LuK INFORMACIÓN DE SERVICIO

Cilindro esclavo concéntrico 510 0183 10

Sustitución del conducto hidráulico de plástico durante la instalación de versiones metálicas

Imagen 1: Conducto hidráulico del CSC de plástico

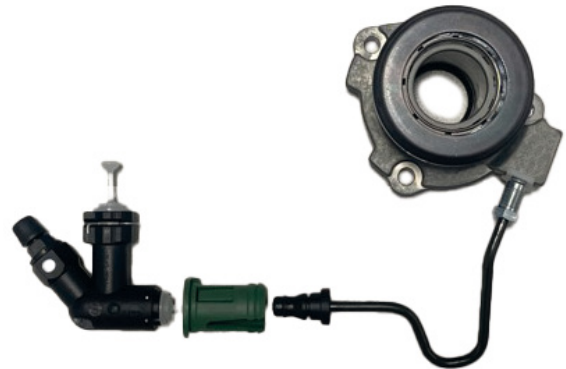
En los modelos de los fabricantes mencionados anteriormente, el material del CSC (cilindro esclavo concéntrico) y el diseño de la conexión hidráulica se modificaron durante el período de producción. Por lo tanto, es posible encontrar diferentes versiones del CSC al efectuar una reparación de embrague.

Un dispositivo de liberación central de plástico defectuoso (imagen 1) no se puede sustituir por la versión metálica actual (510 0183 10) sin instalar un nuevo conducto de conexión hidráulico. En este caso, es necesario utilizar el conducto hidráulico metálico y distintas piezas guía y de conexión del fabricante del vehículo (imagen 2).
